# 改善箇所説明図

エンジンコントロールユニット

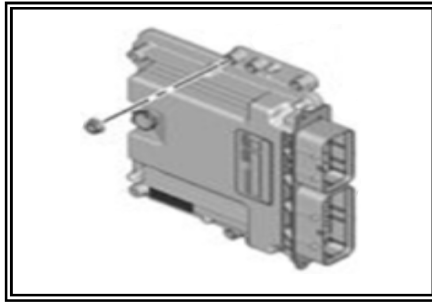
PHEV 車のエンジンコントロールユニットにおいて、ソフトウェアが不適切なため、複数気筒の失火によるプロテクションモードからの復帰後、スロットルバルブ開度と吸気バルブリフト量が最大のまま固定されてしまう。このため、エンジン回転が不安定となり、最悪の場合、走行中にエンストするおそれがある。

全車両、エンジンコントロールユニットを対策プログラムに書き換える。

識別 : 車台番号打刻の上段右側に青色のペイントを塗る。
